**Verslag huishoudelijke elektrische installatie op laagspanning en zeer lage spanning****Algemeen:**

Referentie: 010-20260507-04	Datum controle: 07/05/2026
Keurder: 010

Eigenaar: Onbekend	EAN-code: 541448820057342700
Adres installatie: Patersstraat 15, 2300 - Turnhout	Nummer teller(s): 1SAG1105530343
	Distributienetbeheerder installatie: Fluvius
Datum uitvoering installatie:	☐ Vóór 01/10/1981 ☒ Tussen 01/10/1981 en 01/06/2020 ☐ Vanaf 01/06/2020
Type:	☒ Wooneenheid ☐ Niet-huishoudelijk ☐ PV ☐ Batterij ☐ Laadpaal

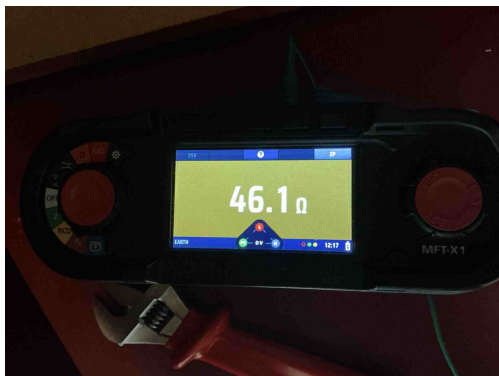
A05 - De waarde van de spreidingsweerstand van de aardverbinding is te hoog (Boek 1: 5.4.2).
Opmerking: Algemeen

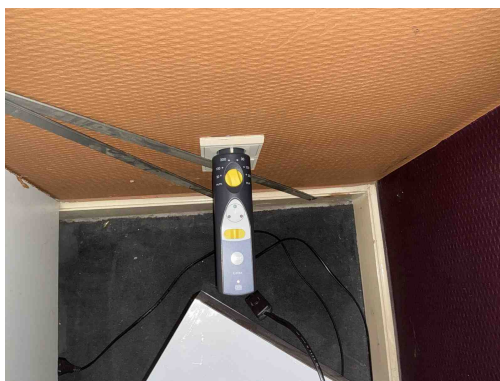
I01 - De waarde van de isolatieweerstand per kring dient tenminste 0,50 Mohm (1000 x Utest) te zijn (Boek 1: 6.4.5.1).
Opmerking: Algemeen

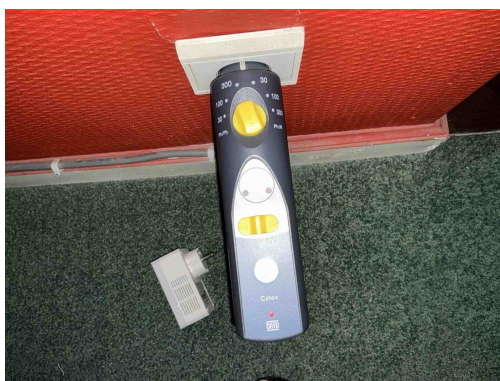
A16 - Er is geen continuïteit van de beschermingsgeleider van de contactdoos (Boek 1: 5.4.3.4).
Opmerking: Oa slaapkamer 3 ,4, gang ,....

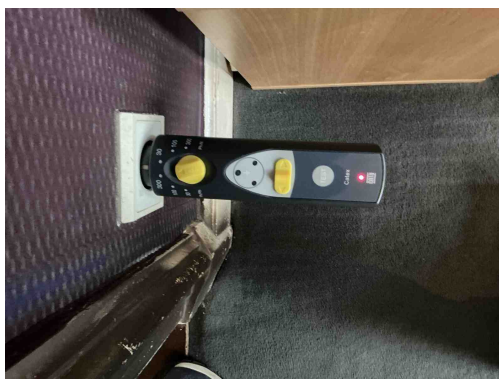
A16 - Er is geen continuïteit van de beschermingsgeleider van de contactdoos (Boek 1: 5.4.3.4).
Opmerking: Oa slaapkamer 3 ,4, gang ,....

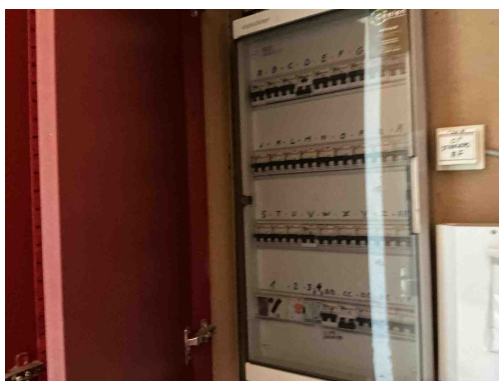
A16 - Er is geen continuïteit van de beschermingsgeleider van de contactdoos (Boek 1: 5.4.3.4).
Opmerking: Oa slaapkamer 3 ,4, gang ,....

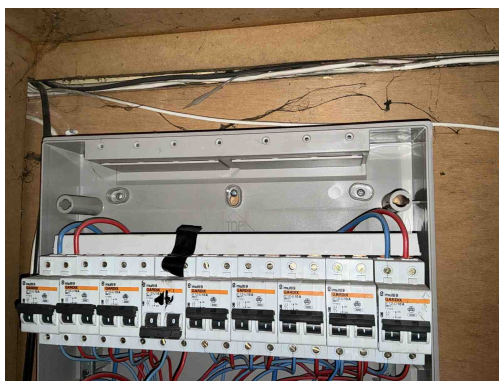
B17 - De voedingsspanning is niet op elk bord vermeld (Boek 1: 3.1.3.3).
Opmerking: Oa bord 1,2,3,....

B18 - Het volgnummer is niet op elk bord vermeld (Boek 1: 3.1.3.3).
Opmerking: Oa bord 1,2,3,....

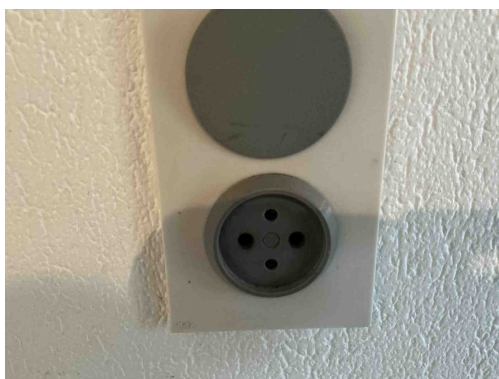
T21 - Het elektrisch materieel is niet geplaatst volgens de voorschriften van de fabrikant/ regels van goed vakmanschap . (Boek 1: 1.4.1.3)

Opmerking: Oa vijzen van de ophanging niet afgedekt van bord 1,2,3,....

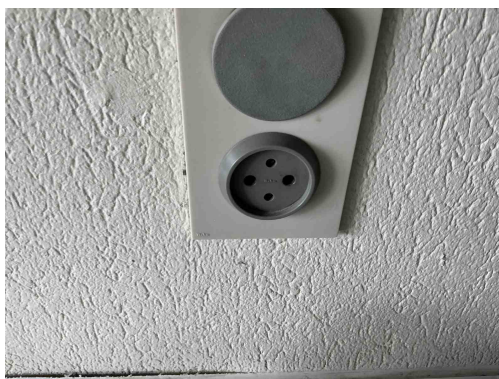
T11 - De contactdozen waarvan de toegekende stroomsterkte maximaal 16A en de toegekende spanning maximaal 250V bedraagt en niet bedoeld zijn voor de voeding van een of meerdere verbruikstoestellen voor een specifiek doel en niet geplaatst zijn in of op schakel- en verdeelborden, beschikken niet of IPXX-D (incl. gemeenschappelijke delen residentieel geheel) (Boek 1: 4.2.2.3/5.3.5.2).

Opmerking: Algemeen 2 de verdiep

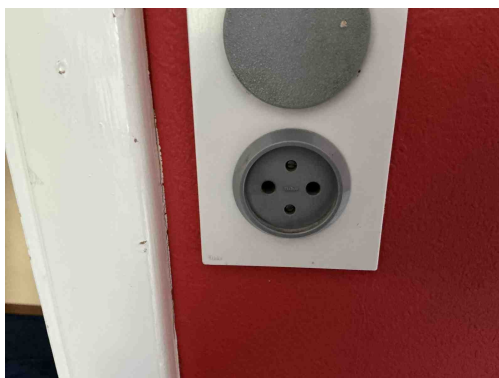
T11 - De contactdozen waarvan de toegekende stroomsterkte maximaal 16A en de toegekende spanning maximaal 250V bedraagt en niet bedoeld zijn voor de voeding van een of meerdere verbruikstoestellen voor een specifiek doel en niet geplaatst zijn in of op schakel- en verdeelborden, beschikken niet of IPXX-D (incl. gemeenschappelijke delen residentieel geheel) (Boek 1: 4.2.2.3/5.3.5.2).

Opmerking: Algemeen 2 de verdiep

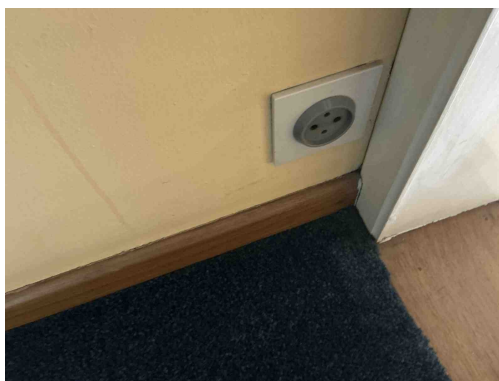
T11 - De contactdozen waarvan de toegekende stroomsterkte maximaal 16A en de toegekende spanning maximaal 250V bedraagt en niet bedoeld zijn voor de voeding van een of meerdere verbruikstoestellen voor een specifiek doel en niet geplaatst zijn in of op schakel- en verdeelborden, beschikken niet of IPXX-D (incl. gemeenschappelijke delen residentieel geheel) (Boek 1: 4.2.2.3/5.3.5.2).

Opmerking: Algemeen 2 de verdiep

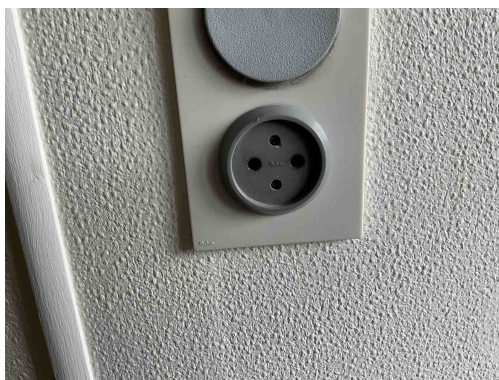
T11 - De contactdozen waarvan de toegekende stroomsterkte maximaal 16A en de toegekende spanning maximaal 250V bedraagt en niet bedoeld zijn voor de voeding van een of meerdere verbruikstoestellen voor een specifiek doel en niet geplaatst zijn in of op schakel- en verdeelborden, beschikken niet of IPXX-D (incl. gemeenschappelijke delen residentieel geheel) (Boek 1: 4.2.2.3/5.3.5.2).

Opmerking: Algemeen 2 de verdiep

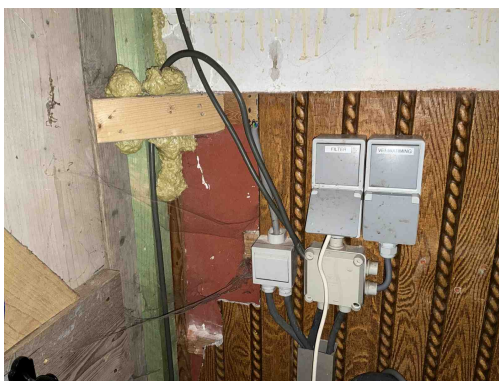
T11 - De contactdozen waarvan de toegekende stroomsterkte maximaal 16A en de toegekende spanning maximaal 250V bedraagt en niet bedoeld zijn voor de voeding van een of meerdere verbruikstoestellen voor een specifiek doel en niet geplaatst zijn in of op schakel- en verdeelborden, beschikken niet of IPXX-D (incl. gemeenschappelijke delen residentieel geheel) (Boek 1: 4.2.2.3/5.3.5.2).

Opmerking: Algemeen 2 de verdiep

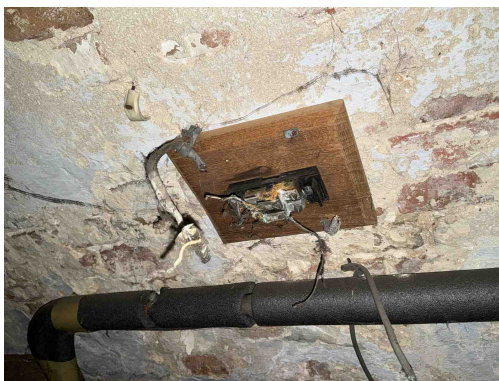
C28 - Niet gebruikte leidingen onder spanning zijn niet op een degelijke manier geïsoleerd of verwijderd (Boek 1: 4.2.1.1).
Opmerking: Oa kelder ,bord 1 , tuinhuis ,....

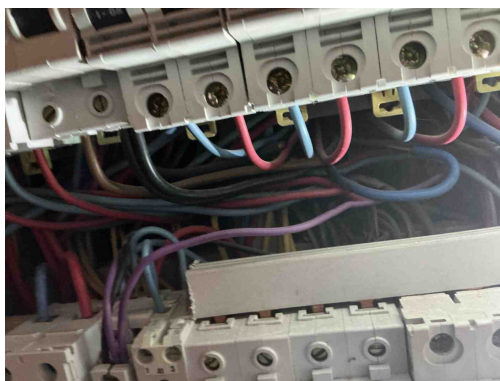
C28 - Niet gebruikte leidingen onder spanning zijn niet op een degelijke manier geïsoleerd of verwijderd (Boek 1: 4.2.1.1).
Opmerking: Oa kelder ,bord 1 , tuinhuis ,....

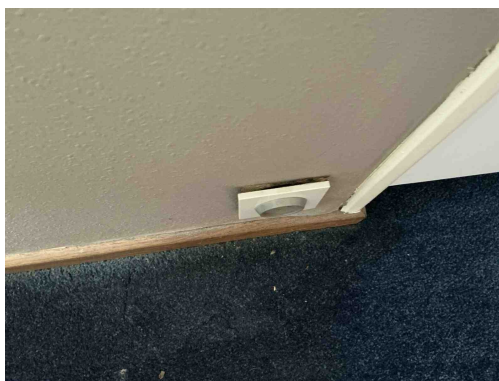
T13 - Opbouwcontactdozen en/of -schakelaars zonder achterplaatje mogen niet rechtstreeks op een brandbare ondergrond bevestigd worden (Boek 1: 4.3.3.5).
Opmerking: Oa zolder

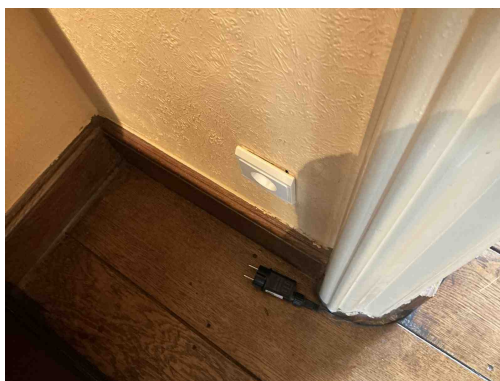
T10 - Bepaalde contactdozen en/of schakelaars zijn niet degelijk bevestigd (Boek 1: 1.4.1.3).

Opmerking: Oa living en gang

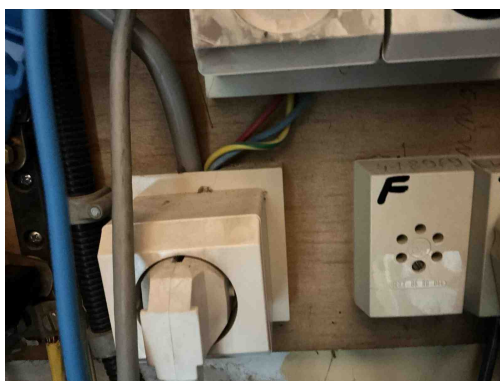
T10 - Bepaalde contactdozen en/of schakelaars zijn niet degelijk bevestigd (Boek 1: 1.4.1.3).
Opmerking: Oa living en gang

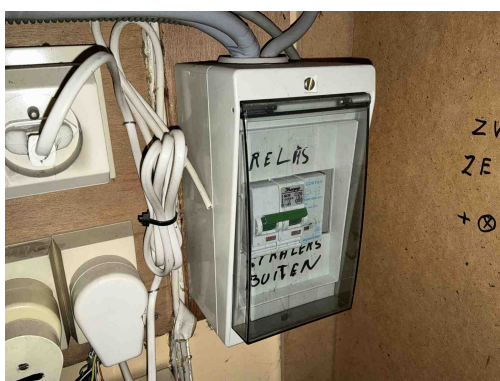
C21 - Het gebruik van geleiders van het type VOB, zonder bijkomende afscherming is niet toegestaan (Boek 1: 5.2.9.6).
Opmerking: Oa bureau en aan bord 1 en 2
